בית ספר שקד
המלך רחבעם 15 אשדוד רובע יג
614115
088646138

מבדקי בטיחות מנהל חינוך

סיכום מבדק שנתי

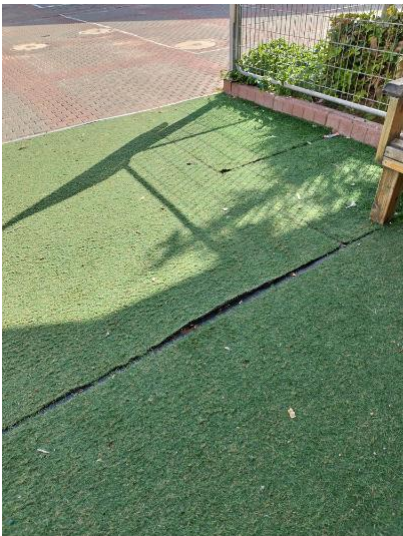
בין בניין ב' לבניין א - אבנים משתלבות שקועות בכניסה למבנה א - דשא סינטטי מקופל עלול להוות מכשול

החצר תהיה נקייה ממפגעי בטיחות קבועים או זמניים, ללא בליטות או שקעים, ולא יישארו בה מכשולים או פסולת מכל סוג. חלקים בולטים יהיו עם הגנה עליהם.
